Předmětem posuzování vlivů na životní prostředí podle zákona č. 100/2001 Sb., v platném znění (dále jen „zákon EIA“) je záměr „Pokračování těžby v lomu Mrač“ Č.J. 161777/2025/KUSK, kód záměru STC2730.

Podatel tímto podle § 8 odst. 3 zákona EIA v zákonem stanovené lhůtě 30 dnů, počítané ode dne zveřejnění informace o dokumentaci na úřední desce krajského úřadu, tj. do 9. 1. 2026, podává ke zveřejněné dokumentaci následující vyjádření.

.str. 27 hlukové studie

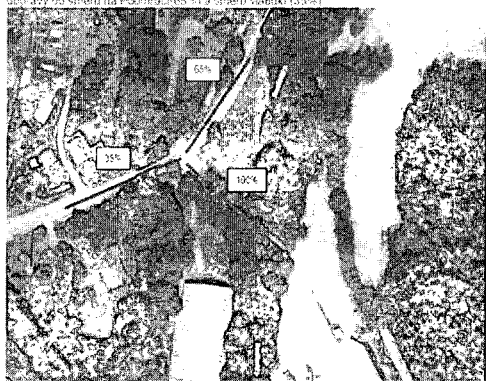
V hlukové studii nebyly jednoznačně specifikovány parametry protihlukových opatření - délka, výška, činitel pohltivosti α . Z uvedeného není jednoznačné a přezkoumatelné s jakými parametry byla zpracována hluková studie a na základě jakých údajů bylo provedeno hlukové posouzení. Požadujeme navrhnout protihlukové stěny oboustranně pohltivé pro minimalizaci odrazů. Požadujeme v hlukové studii uvést hodnotu implicitního útlum povrchu terénu G.

OBR 2 a Vizualizace stavu - doprava Varianta 1 - stávající výjezd z areálu směru - rozložení dopravy do směru na Pohoradí (číslo a gradus vlnění 1,5%)

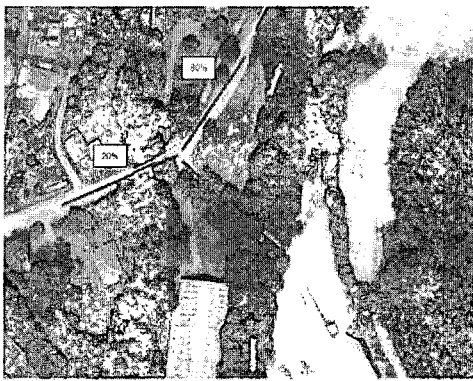
Požadujeme vysvětlení navýšení intenzity dopravy přes Mrač o 15%.

OBR.4 Vizualizace budoucího stavu – doprava Varianta II + rozložení dopravy

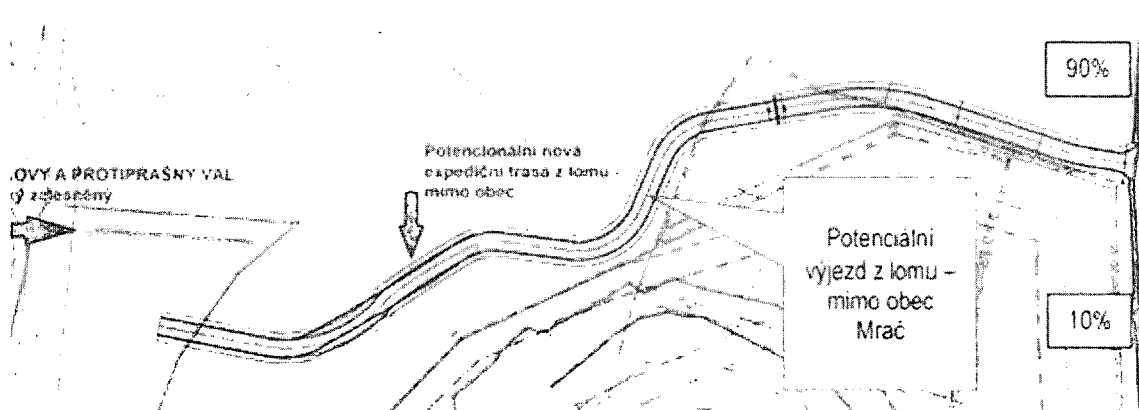
Požadujeme vysvětlení navýšení intenzity dopravy směrem na Žiňánky o 10%.

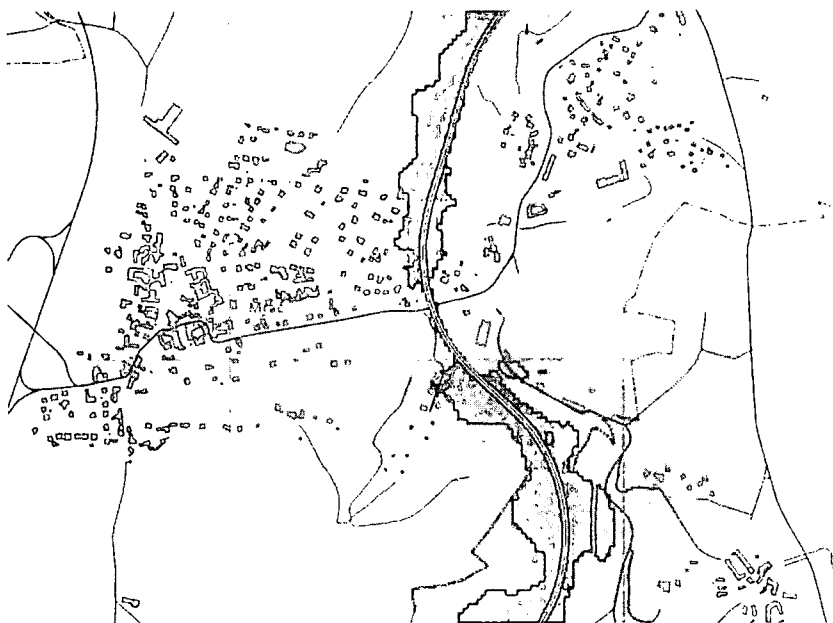
Jednoznačně kvantifikovat požadavek na zábor PUPFL a vyhodnotit jeho vlivy.

Vypořádání: Zábor PUPFL a jeho vyhodnocení je uveden v textu dokumentace v kapitole B.II. a v kapitole D.I.
